ZARZĄD DRÓG MIEJSKICH

ZDM-ROU-ZO.0202.1041.2022.MMA
(2.ABN.UD-ZDM-ROU-ZO)

Dotyczy: ul. Białobrzeska – budowa wyjazdu z terenu Szkoły Podstawowej Specjalnej
nr 327 na ul. Białobrzeską

TREŚĆ RYSUNKU: PLAN SYTUACYJNO-WYSOKOŚCIOWY

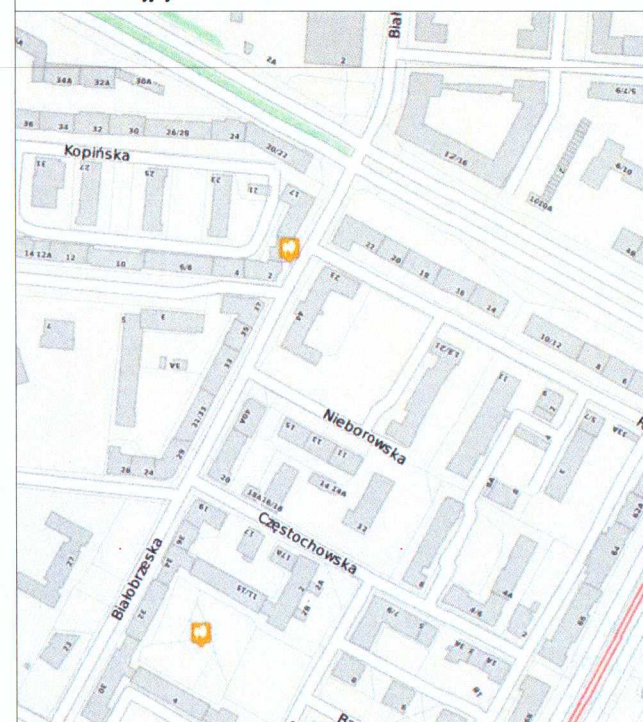
Odpowiadając na Państwa wniosek z dnia 12.07.2022 r., Zarząd Dróg Miejskich informuje, że opiniuje negatywnie przedstawiony projekt budowy wyjazdu z terenu ww. szkoły na ul. Białobrzeską.

W związku z powyższym, biorąc pod uwagę przepisy §9 ust. 1 pkt 5 Rozporządzenia Ministra Transportu i Gospodarki Morskiej z dnia 2 marca 1999r. w sprawie warunków technicznych, jakim powinny odpowiadać drogi publiczne i ich usytuowanie (Dz. U. 2016 poz. 124 ze zm.), na drodze klasy „Z” (ul. Białobrzeska), należy dążyć do ograniczenia liczby zjazdów.

Ponadto zgodnie z §113 ust. 7 pkt 1 ww. rozporządzenia wyjazd z drogi do obiektu i wjazd na drogę nie mogą być usytuowane w miejscach zagrażających bezpieczeństwu ruchu drogowego, a w szczególności w obszarze oddziaływania skrzyżowania.

W omawianym przypadku należy dążyć do zapewnienia włączenia od strony ul. Nieborowskiej.

Jednocześnie odnosząc się do Państwa argumentacji w zakresie braku możliwości wykonania obsługi od strony ul. Nieborowskiej z uwagi na lokalizację drzew, zwracamy uwagę, że od strony ul. Białobrzeskiej również usytuowane są drzewa i w przedstawionym projekcie jedno z nich przewidziane jest do usunięcia.
